東海第二発電所

設計及び工事計画変更認可申請書

補足説明資料

## 申請書に併せて適正化する添付書類 (ALCパネルの補強範囲変更等)

【参考1】ALCパネル部等の補強変更前後比較 (3/5) 【①'③④】

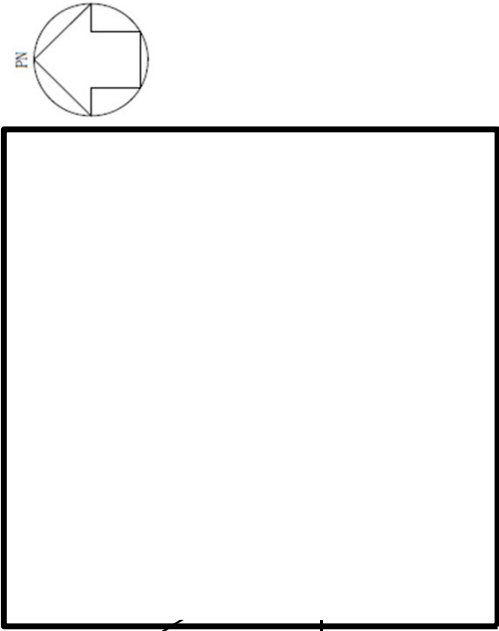
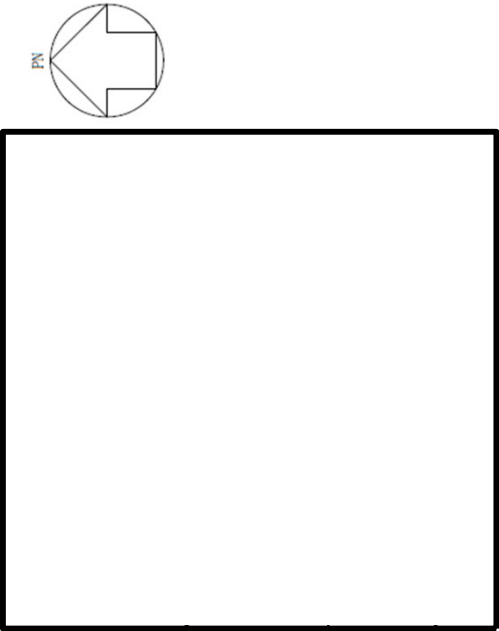
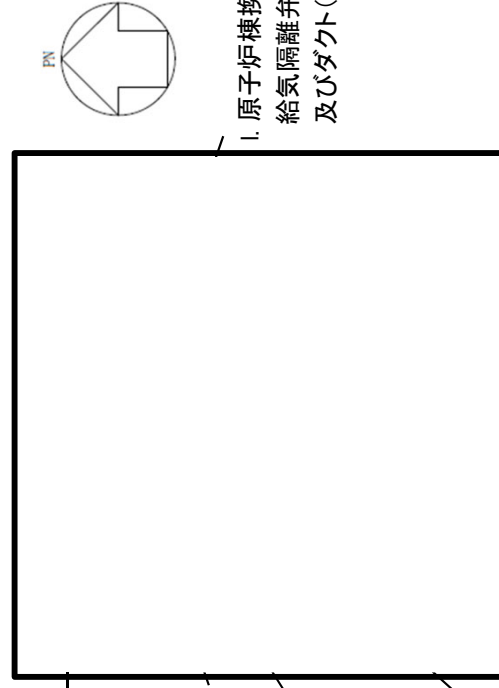
原子炉建屋原子炉棟 原子炉建屋付属棟 (廃棄物処理棟)	
変更前	 <p>i. 原子炉棟換気系排気隔離弁 (A系) 及びダクト (A系) j. 原子炉建屋換気系 (ダクト) 放射線モニタ検出器</p> <p>h. 原子炉棟換気系排気隔離弁 (B系) 及びダクト (B系)</p> <p>d. 格納容器圧力逃がし装置第二弁操作室へのアクセスルート</p>
変更後	 <p>i. 原子炉棟換気系排気隔離弁 (A系) 及びダクト (A系) 撤去 (原子炉棟換気系排気ダクト切断部及び原子炉棟壁のダクト貫通部を閉止する ⇒④補強取りやめ)</p> <p>j. 原子炉建屋換気系 (ダクト) 放射線モニタ検出器を④から③へ移設</p> <p>h. 原子炉棟換気系排気隔離弁 (B系) 及びダクト (B系) ⇒③補強実施 (補強方法を防護鋼板から鉄筋コンクリート造化に変更)</p> <p>d. 格納容器圧力逃がし装置第二弁操作室へのアクセスルートが不要 ⇒①補強取りやめ</p>
